改善箇所説明図

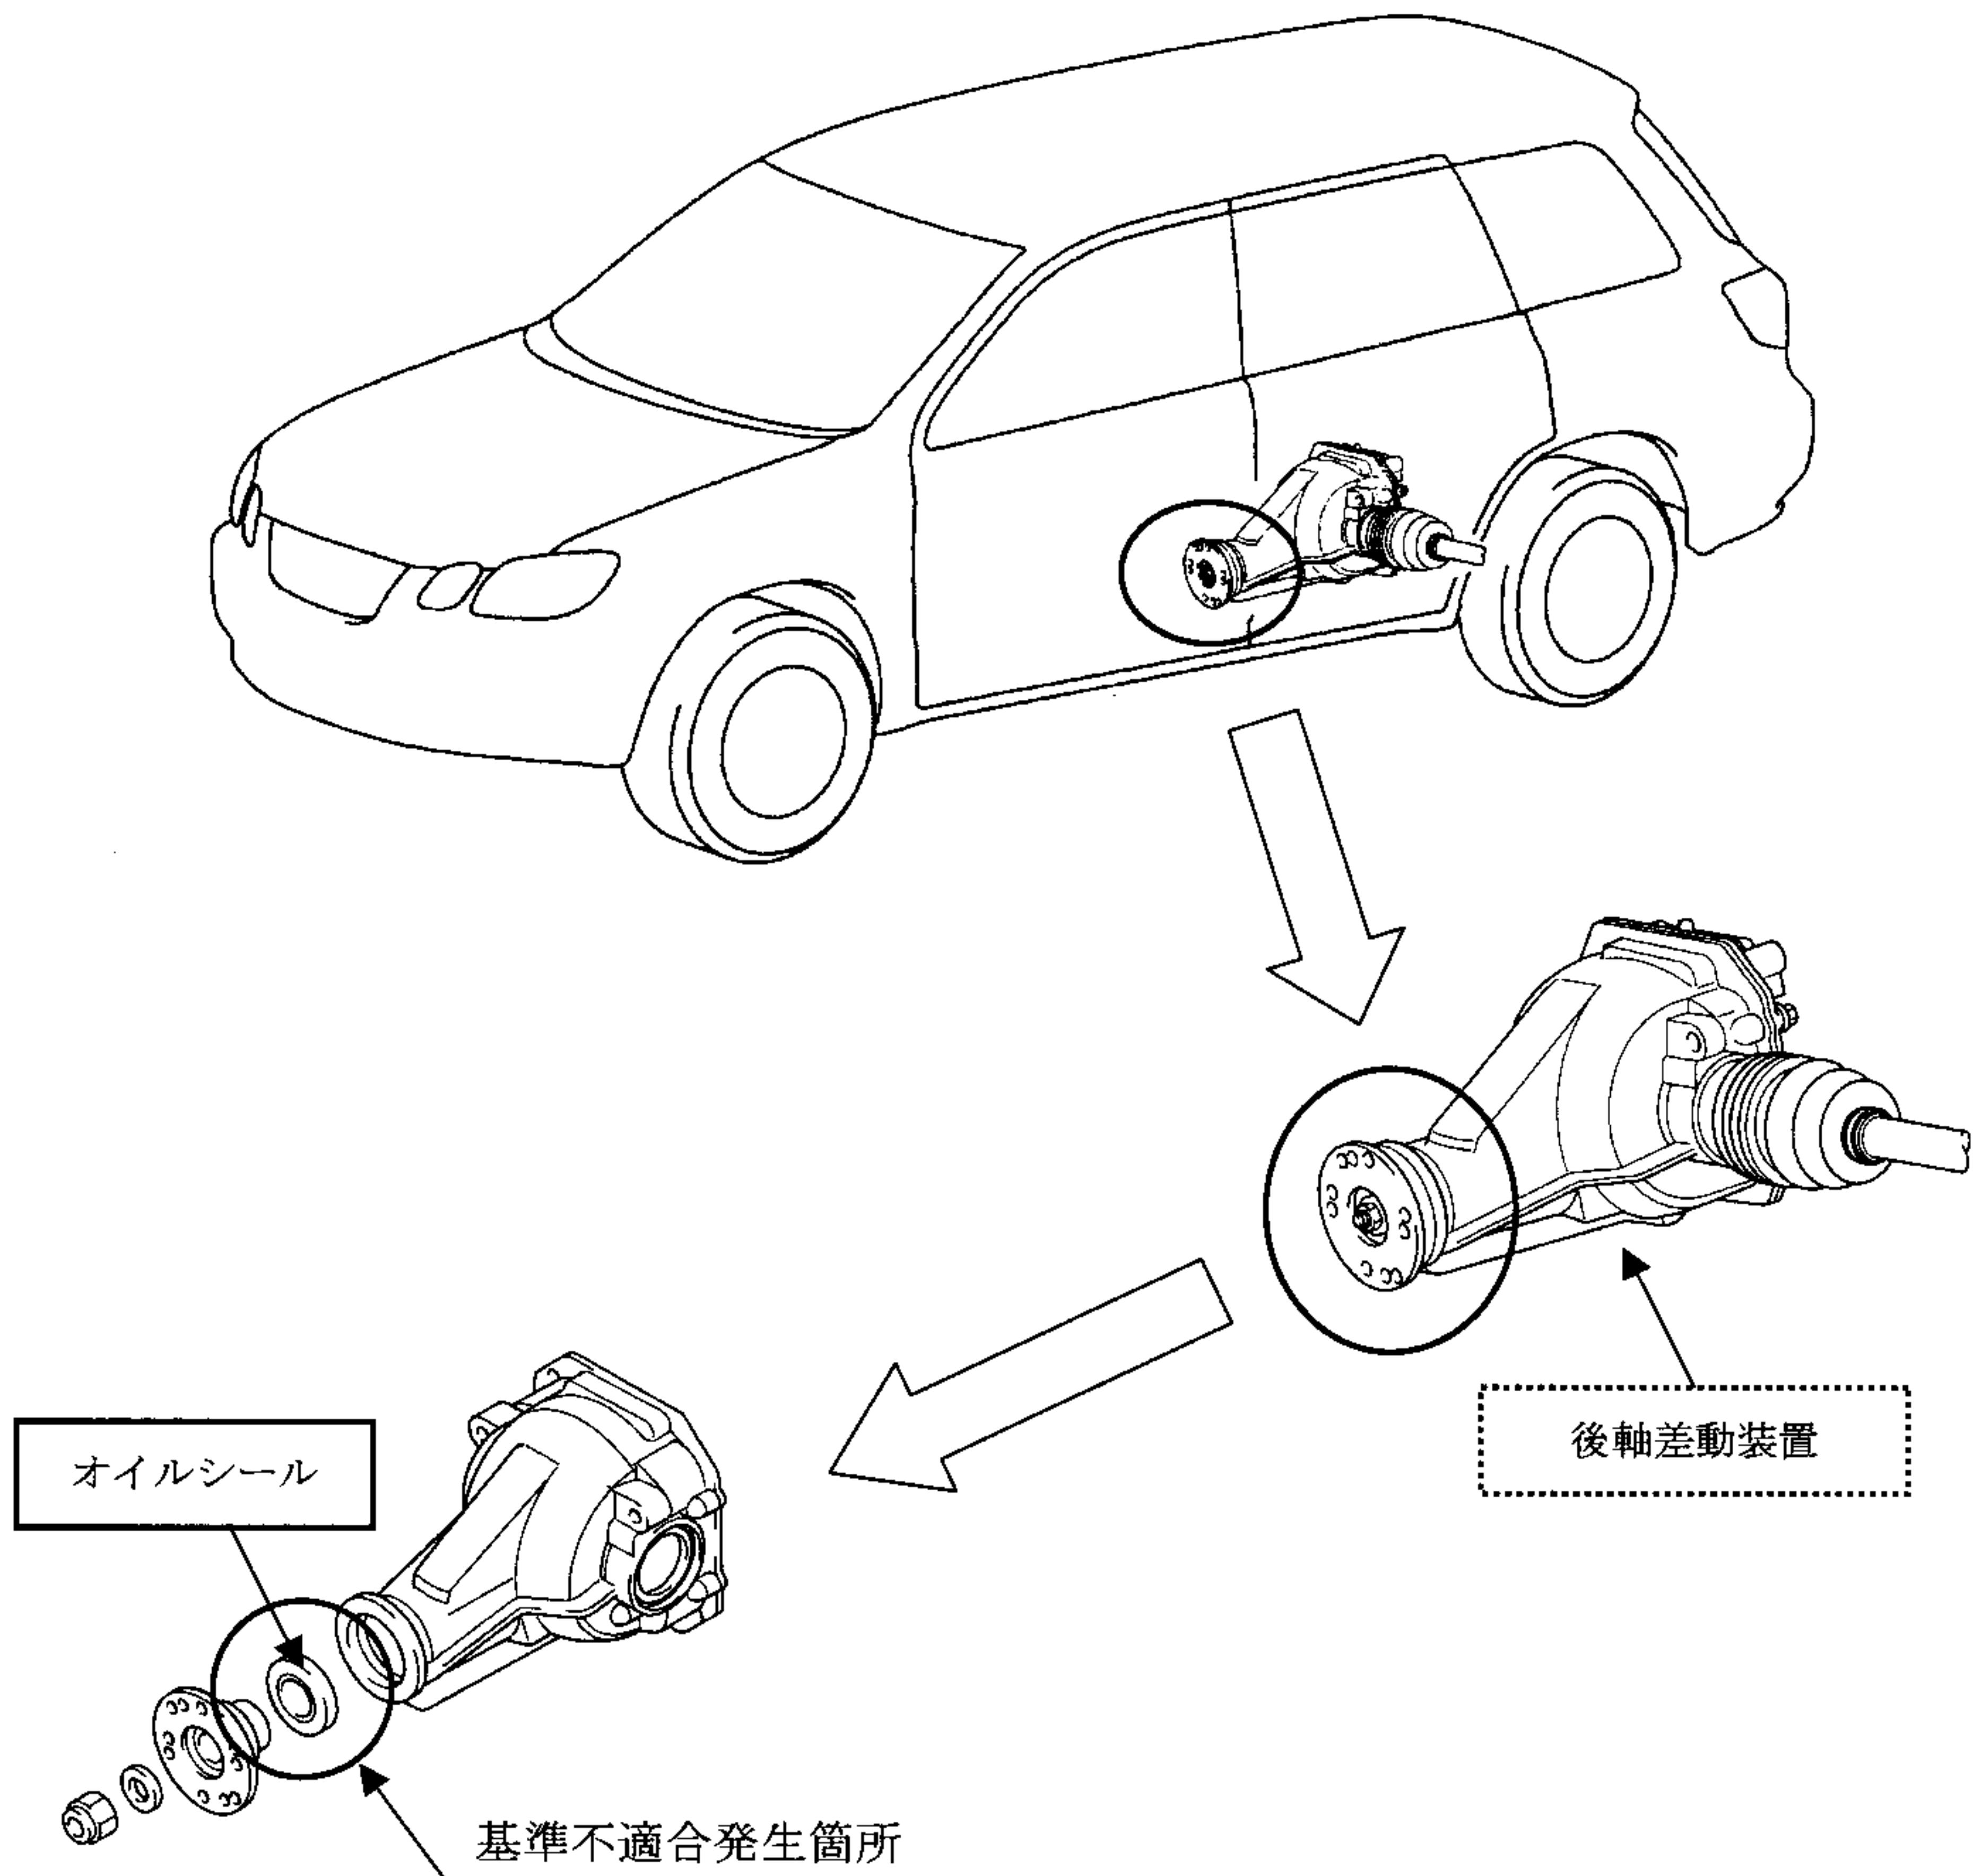
4輪駆動車の動力伝達装置において、後軸差動装置のオイルシール組付け治具が不適切なため、当該治具によるオイルシール圧入時、オイルシールが損傷し、そのままの状態で使用を続けると、高速走行中にオイルが漏れ、最悪の場合、後軸差動装置が損傷し走行不能になるおそれがある。

全車両、後軸差動装置のオイル残量を確認し、オイル残量が必要量以上の場合は当該オイルシールを良品と交換する。また、オイル残量が必要量未満の場合は後軸差動装置を良品と交換する。

注： または は交換部品を示す。

識別：助手席ドアローヒンジのドア側取付けボルト2本のうち下側のボルト頭部に白色または黄色ペイントを塗布する。
